Dodatek č. 6 ke Smlouvě o dílo ze dne 16. 2. 2024

Shora uvedené smluvní strany se dohodly na uzavření dodatku č. 6 (dále jen „dodatek“) ke Smlouvě o dílo ze dne 16. 2. 2024, ve znění předešlých dodatků, která byla uzavřena se zhotovitelem jako vybraným dodavatelem veřejné zakázky nazvané: „**Realizace urgentního a centrálního příjmu Oblastní nemocnice Náchod**“ (dále jen „veřejná zakázka“).

Realizace urgentního a centrálního příjmu Oblastní nemocnice Náchod

SO-01 Přístavba a stavební úpravy pavilonu A a B

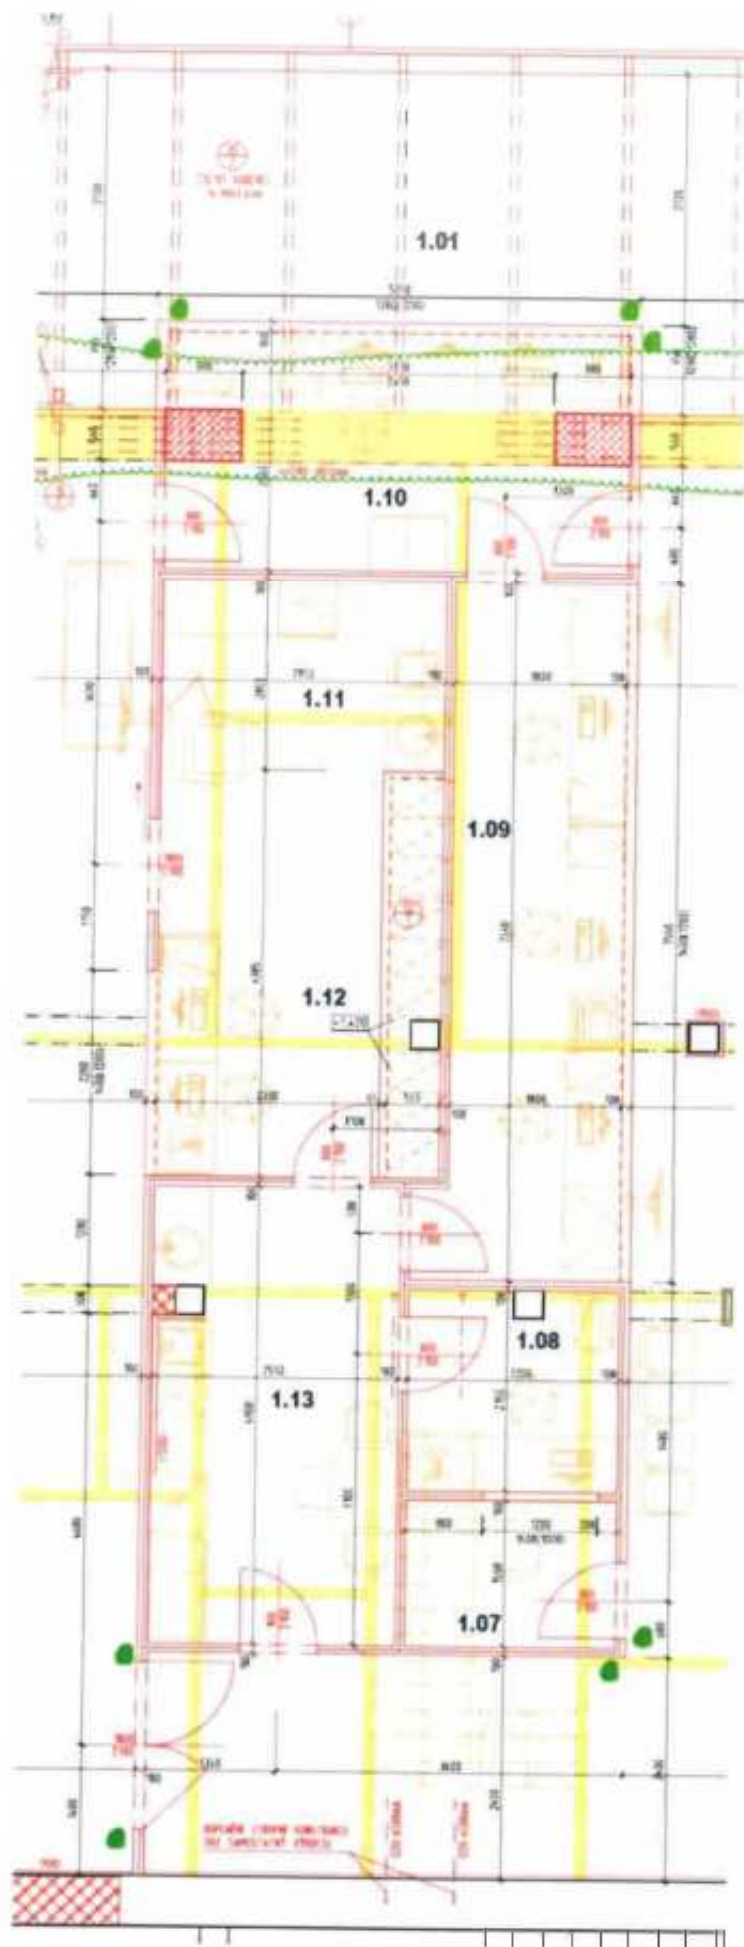
ZMĚNOVÝ LIST					106	
Ochranné sloupky _ prosklená vestavba pavilon B						
Stavba:		Realizace urgentního a centrálního příjmu Oblastní nemocnice Náchod				
Objekt:		SO-01 Přístavba a stavební úpravy pavilonu A a B				
Předkládá:		Společnost GEOSAN - BAK - Urgent Náchod			Datum: 31.10.2024	
Odesláno / předáno:		Přílohy / počet listů				
poštou		1) Položkový rozpočet změny			1 listů	
e-mailem		2) Projektové podklady			0 listů, výkresů	
osobně		3) Fotodokumentace a ostatní přílohy			1 listů	
1 Technický popis změny:

PČ	Typ	Kód	Popis	MJ	Množství	J. cena [CZK]	Cena celkem [CZK]	Cenová soustava
Náklady soupisu celkem							36 579,20	
D PSV Práce a dodávky PSV							36 579,20	
D 767 Konstrukce zámečnické							36 579,20	
N	K	009RR	Ochranný protinárazový sloupek, kotven do podlahy pomocí skrytého hotvení plechu + chem. kotvy	kus	8,000	4 572,40	36 579,20	Vlastní
		vv	ochranné sloupky 8 ks prům 7 cm		8,000
